REF.: Termo de compromisso - Processo 36343/2023 - Estudo de Impacto de Vizinhança.

A AZIMUTE Consultoria e Projetos de Engenharia e o Grupo Pereira, do supermercado Fort Atacadista, vem através deste solicitar uma revisão no parecer técnico conclusivo, que irá gerar o Termo de Compromisso do EIV aprovado.

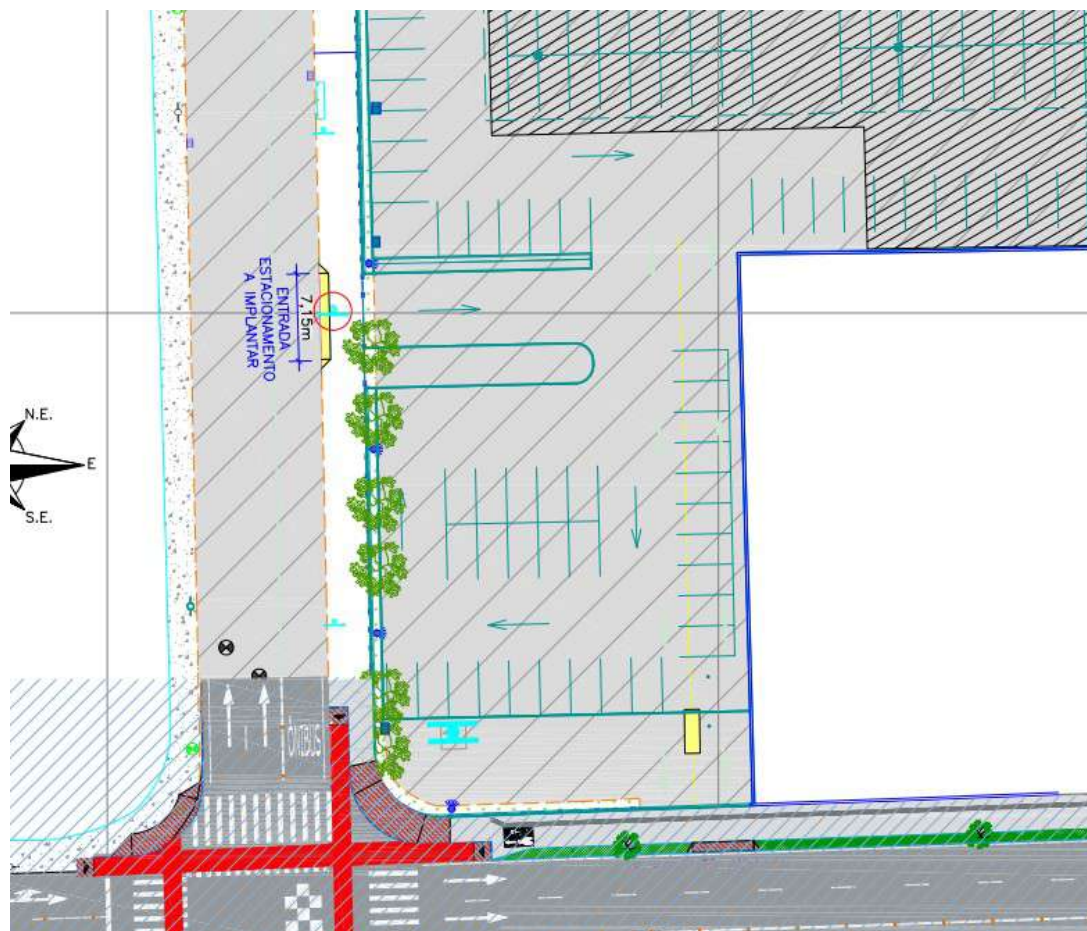
Os itens em questão foram gerados pois durante o processo de análise do EIV sempre esteve presente uma nova solução para os acessos de veículos de pequeno porte na Rua São Paulo, onde hoje acontecem juntos no limite final do terreno, o mais distante possível do cruzamento com a Rua Coronel Francisco Gomes, mas que em projeto foi proposta a divisão dos acessos, mantendo neste local somente a

saída dos veículos e sendo proposta uma entrada mais à baixo, próximo da Rua Coronel Francisco Gomes, conforme desenho à seguir:

Durante o processo de análise do EIV não foram feitas objeções da comissão técnica quanto a solução, porém após a manifestação dos moradores próximos preocupados com a interferência da solução, a comissão técnica entrou em contato para avaliar duas opções:

- A) manter os acessos conforme funciona hoje, e desta forma, sem a necessidade de intervenções;
- B) Criar uma faixa de desaceleração na atual calçada da Rua São Paulo para o novo acesso separado da saída, com as devidas apresentações de projeto geométrico e de sinalização viária.

O Fort Atacadista optou por manter o acesso na situação existente, sem a necessidade de intervenções.

Portanto, considerando que não haverá mais intervenções na Rua São Paulo por quaisquer outros motivos pertinentes ao EIV e considerando que a qualidade do pavimento e da sinalização nesta via estão em ótimas condições, conforme apresentado durante o processo, acreditamos que os itens 3.7 e 4.6 em questão não sejam mais pertinentes de apresentação no termo de compromisso, ou ainda que contenha uma observação da condição, como por exemplo: Apresentar os projetos [descritos no termo, pertinente a Rua] **caso** opte pela segregação do acesso atual e dispensado em caso de permanência do acesso existente.
